改善箇所説明図

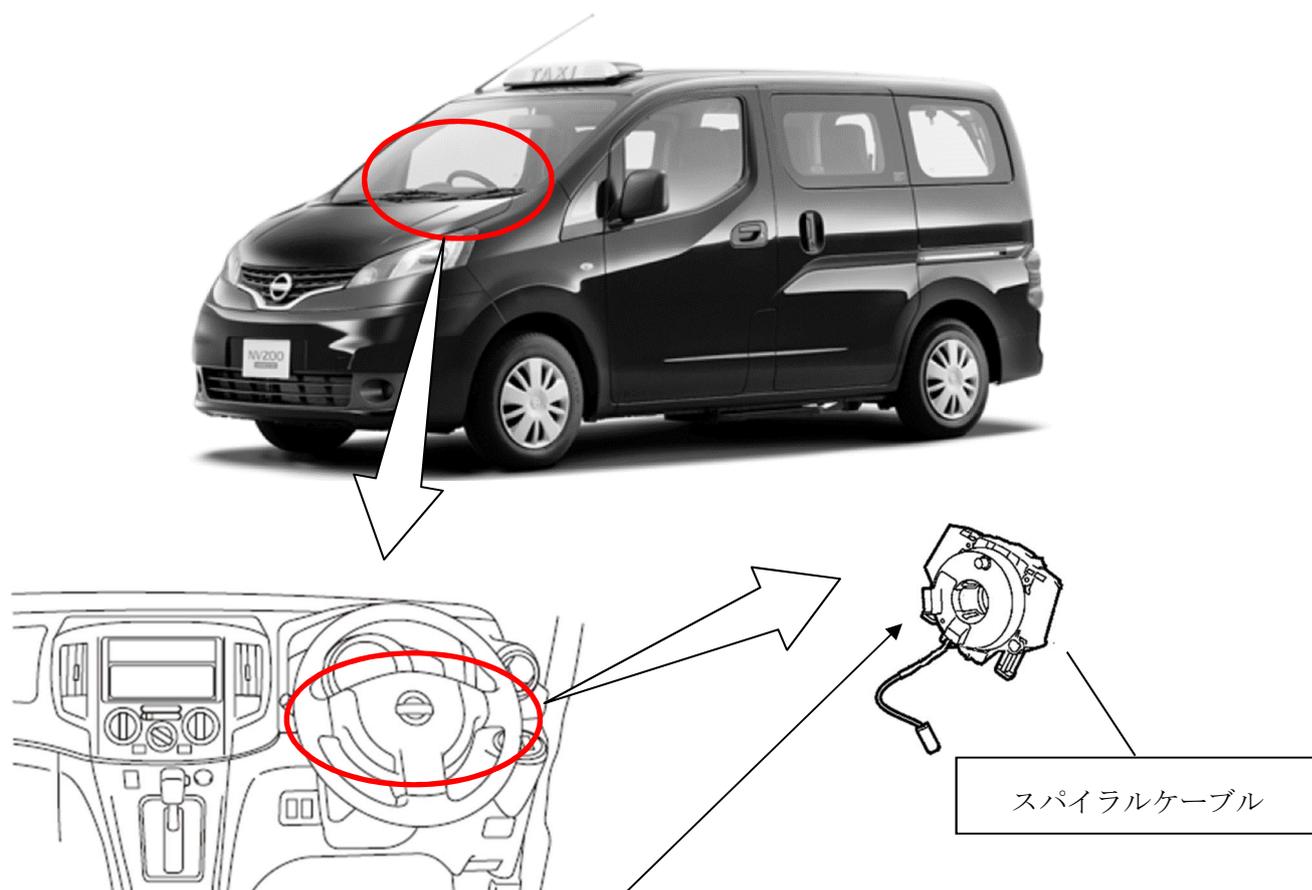
タクシー仕様車のステアリングに取付けられているスパイラルケーブルにおいて、内部の配線を保持する構造が不適切なため、大舵角時に配線が周辺部品と干渉するものがある。そのため、大舵角の繰返しにより配線が摩耗し、最悪の場合、当該配線が断線することでホーン不作動やエアバッグ警告灯が点灯するおそれがある。

全車両、スパイラルケーブルを対策品と交換する。

識別：銀色のシールをモデルナンバープレートの右横に貼り付ける。
